**Акт осмотра кровли из гибкой  
черепицы**

# Система: Кровля с многослойной черепицей Шинглас.

Осмотр кровли из гибкой черепицы

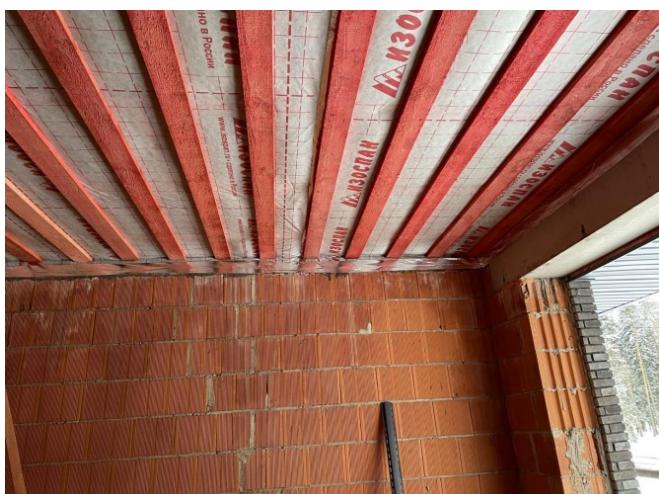
- ✓ Две доски 50x200 мм, по одной доске с каждой стороны стропильной ноги, закреплено болтами с шайбой и шпилькой.

**22 Гибкая черепица**

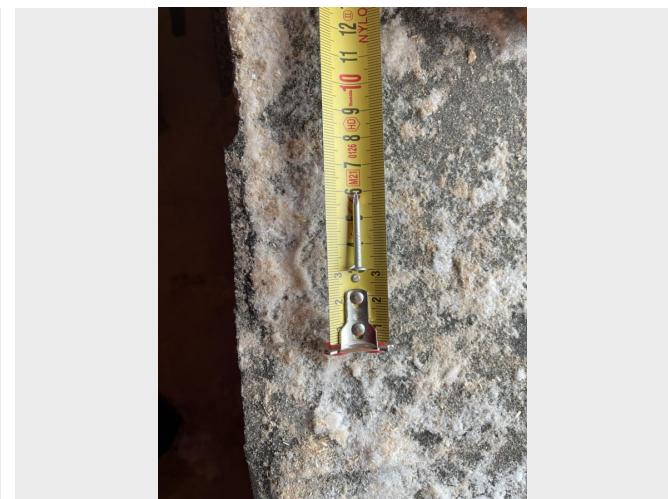
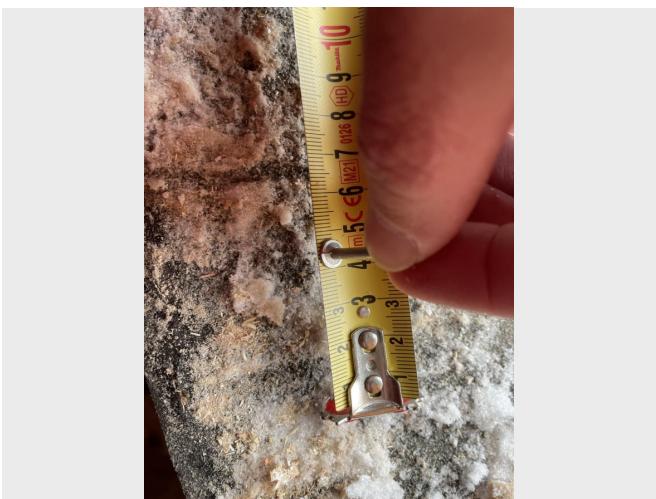
- ✓ Посыпка не осыпается.
- ✓ Трещин нет.
- ✓ Первый ряд черепицы смонтирован с отступом от стартовой полосы 10-15 мм.
- ✓ Смещение гонтов соблюдается.
- ✓ Шинглас Ранчо Серый.  
Имеется несколько участков с небольшой деформацией в виде «волн».

- Дождаться теплого времени года, понаблюдать, возможно разглаживание гонтов. Если же не произойдет разглаживание (т.к. для разглаживания нет места между соседними гонтами) - демонтировать «волнообразные» гонты, подрезать лишнее по торцу черепицы и снова зафиксировать гвоздями отредактированный гонт.

**25** Мастика

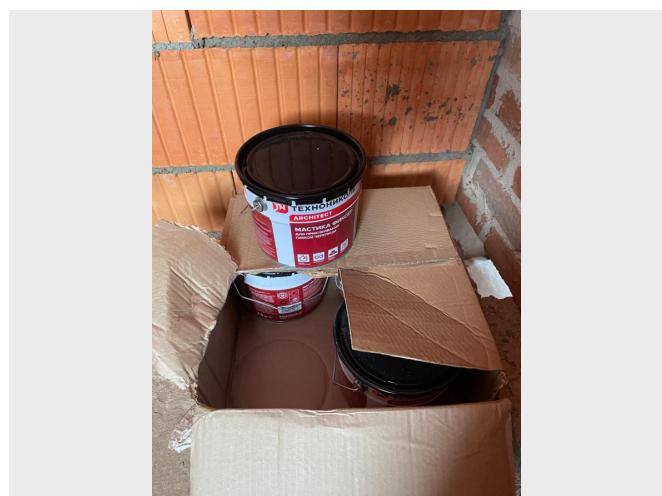
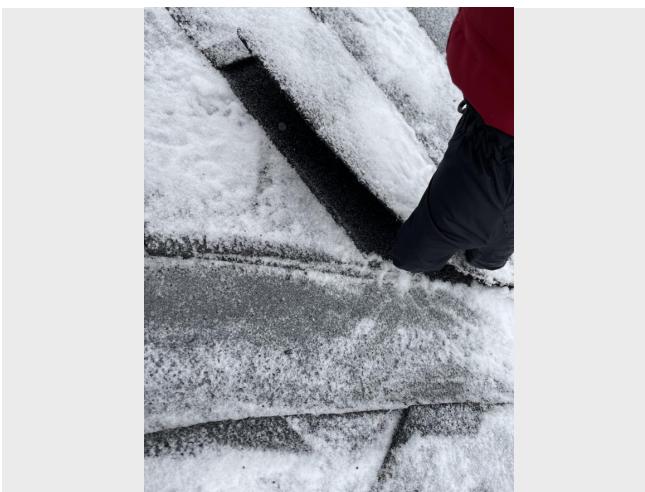
- ✗ Отсутствует в ендove и примыканиях

- Отсутствует в ендove и примыканиях
- Мастика предназначена для герметизации узлов с гибкой черепицей: приклейки ендового ковра, проклейки стыков подкладочного ковра, примыканий к кирпичным трубам и стенам. Более подробно монтаж описан в инструкции по монтажу ([https://www.tn.ru/upload/iblock/870/taf7xm0sziy7wr58tojnodp66g6vmx8y/TN\\_Instruktsiya\\_po\\_skatnoy\\_krovle\\_09\\_2021\\_fin.pdf](https://www.tn.ru/upload/iblock/870/taf7xm0sziy7wr58tojnodp66g6vmx8y/TN_Instruktsiya_po_skatnoy_krovle_09_2021_fin.pdf)).

**26** Подкладочный ковер

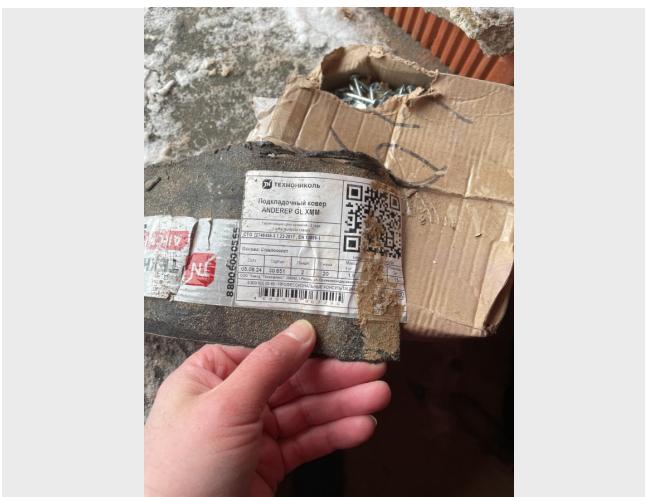
- ✗ По всей площади смонтирован ANDEREP GL механической фиксации. В ендove и на карнизах отсутствует самоклеящийся подкладочный ковер. Со слов заявителя.

- ! По всей площади смонтирован ANDEREP GL механической фиксации. В ендove и на карнизах отсутствует самоклеящийся подкладочный ковер. Со слов заявителя.
- ✓ В ендove и на карнизах обязательно должен быть смонтирован самоклеящийся подкладочный ковер. Более подробно про тип, монтаж и расположение ковров описано в инструкции по монтажу ([https://www.tn.ru/upload/iblock/870/taf7xm0sziy7wr58tojnodp66g6vmx8y/TN\\_Instruktsiya\\_po\\_skatnoy\\_krovle\\_09\\_2021\\_fin.pdf](https://www.tn.ru/upload/iblock/870/taf7xm0sziy7wr58tojnodp66g6vmx8y/TN_Instruktsiya_po_skatnoy_krovle_09_2021_fin.pdf)).

## Фиксация черепицы

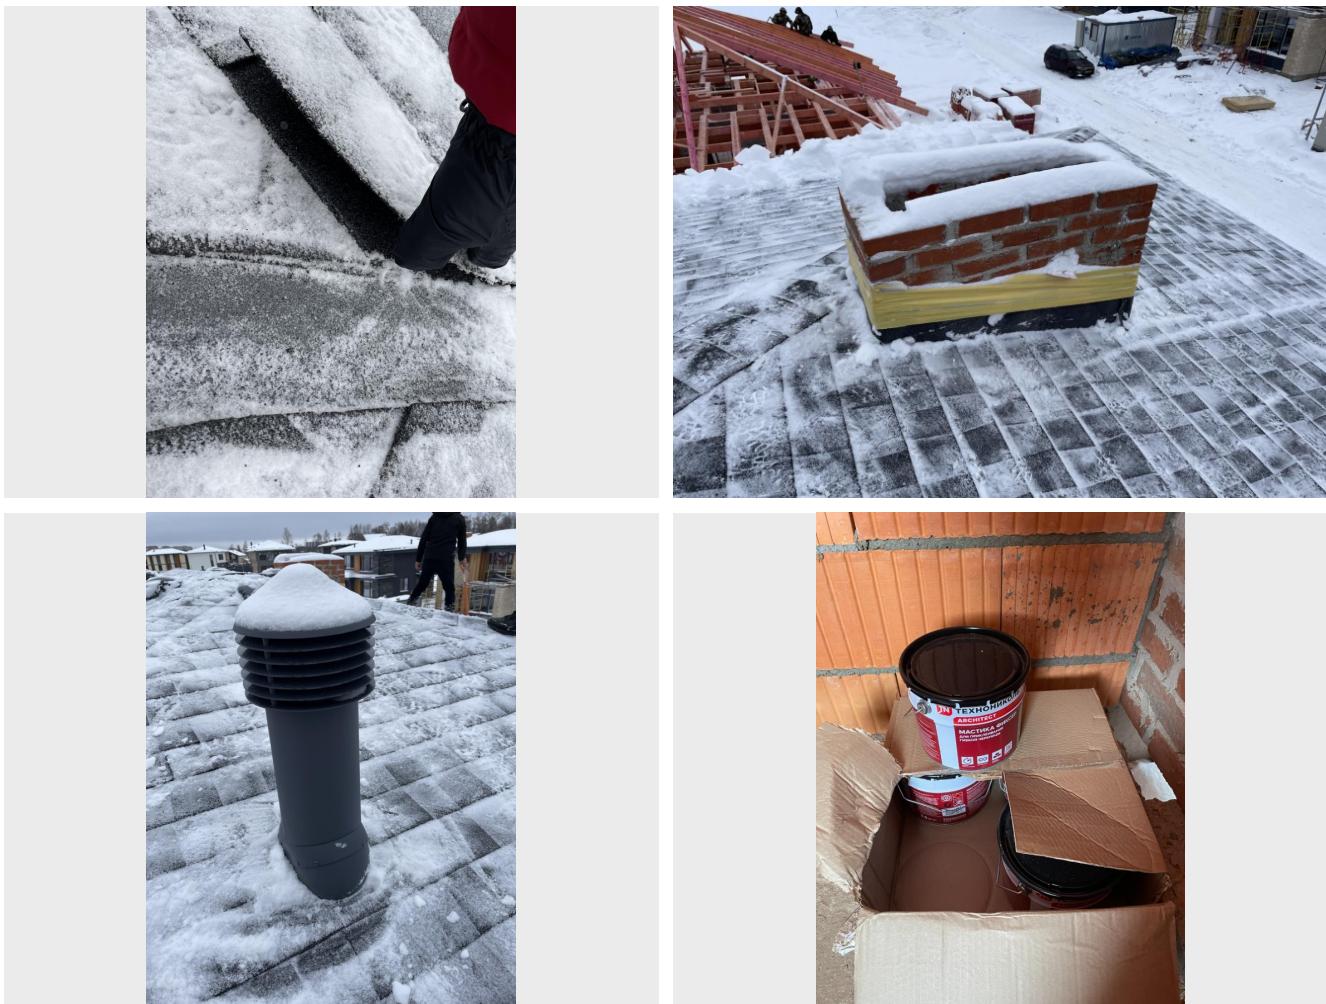
- Место установки крепежа не соответствует требованиям инструкции (прибита по верху, не по маркерной линии).
- Гвозди располагаются выше маркерной линии.
- На каждый гонт нанесена специальная маркерная линия в которую нужно забивать гвозди, на это специально в сделан акцент в инструкции.

## Ендова

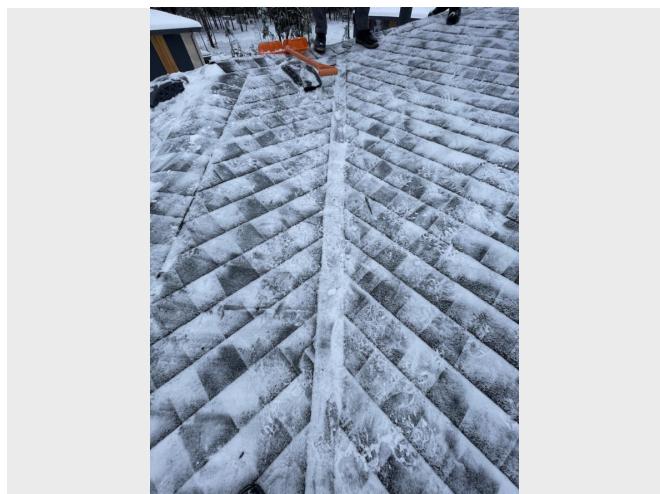
- ➊ Непробиваемая гвоздями зона менее 300 мм.
  - ➋ Отсутствует промазка мастикой и подрезка верхнего уголка черепицы.
  - ➌ Ендовой ковер, открытый метод ендовой.
- ➍ Более подробно про тип, монтаж и расположение ковров описано в инструкции по монтажу ([https://www.tn.ru/upload/iblock/870/taf7xm0sziy7wr58tojnodp66g6vmx8y/TN\\_Instruktsiya\\_po\\_skatnoy\\_krovle\\_09\\_2021\\_fin.pdf](https://www.tn.ru/upload/iblock/870/taf7xm0sziy7wr58tojnodp66g6vmx8y/TN_Instruktsiya_po_skatnoy_krovle_09_2021_fin.pdf)).
